## MOF-00046 – Reprise Houston-A1

Ver.	Date	Pub	Chk	Description
A1	13/03/2023	EB	SN	Initial drawing.

Réorientation des signaux des Hall/encoders et des sorties d'erreurs des drivers de manière à répartir ces signaux sur des broches interruptibles, 5V-tolerant et possédant des EXTI distincts.

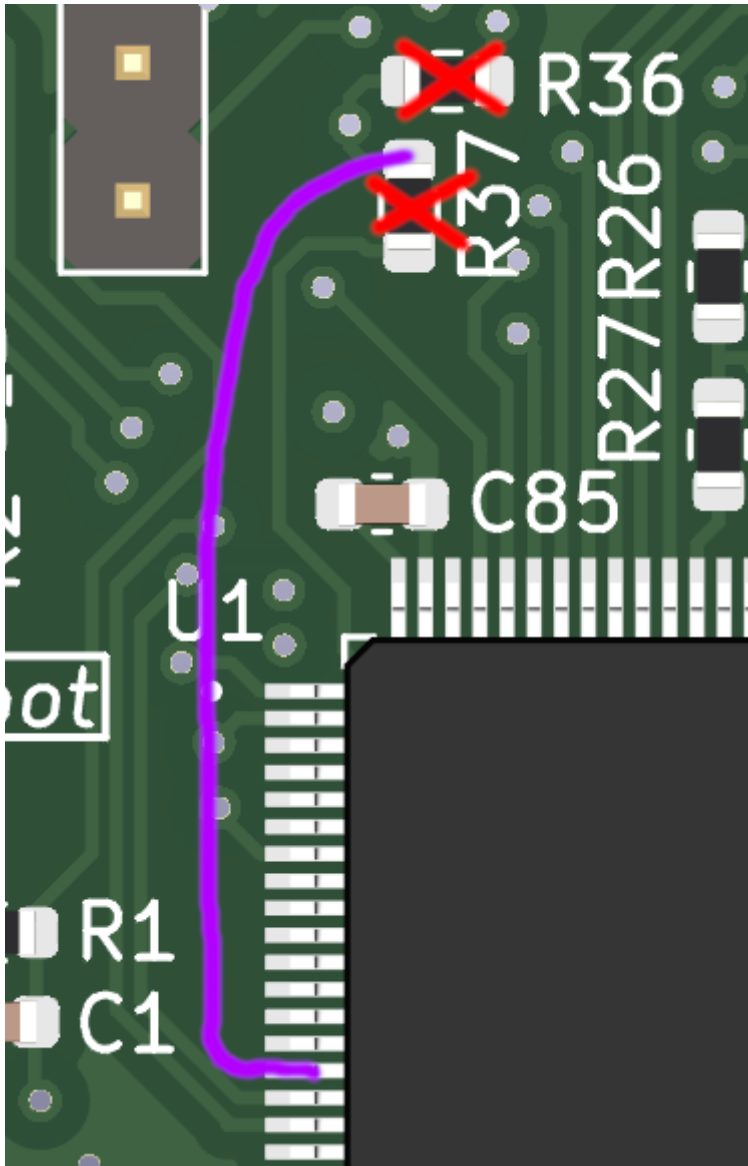
#### a) Passer en mode Hall Sensors

Changer les résistances 0R pour mettre la carte Houston en mode effets Hall.

- Virer R16 et installer R17
- Virer R26 et installer R27
- Virer R36 et R37.

#### b) Motor Bottom Hall C

Relier le pad supérieur de R37 à la broche 15 du micro :

**c) Motor Bottom Hall**

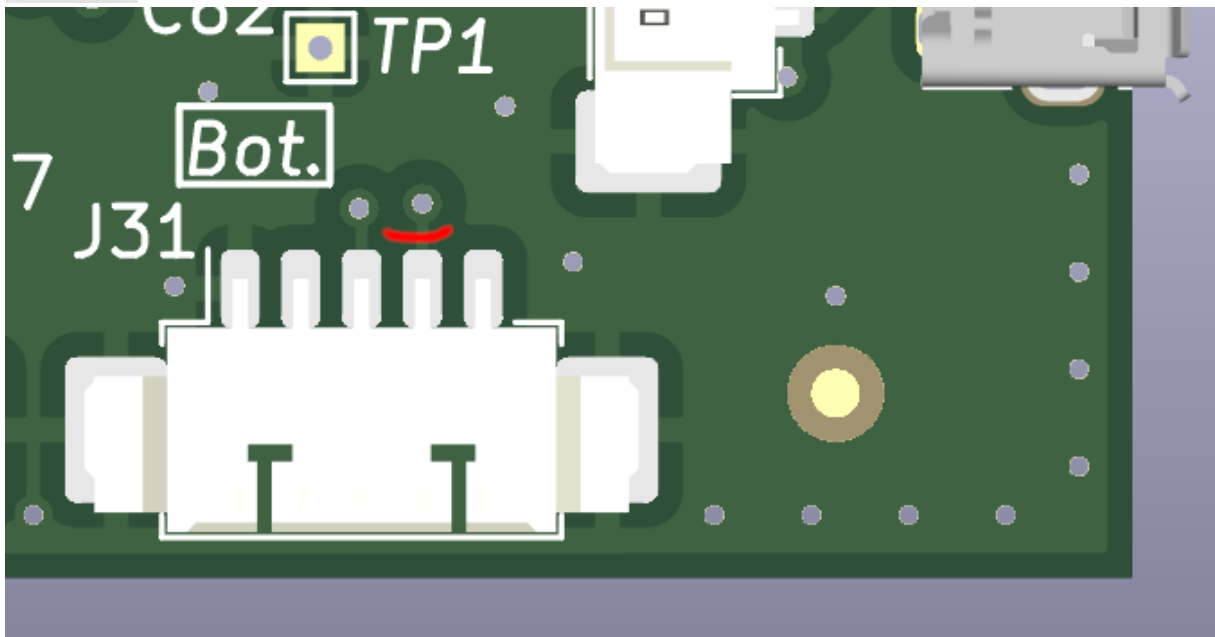
Couper la piste qui part de J31-3 :

Relier la broche J31-3 à la broche 5 du micro :
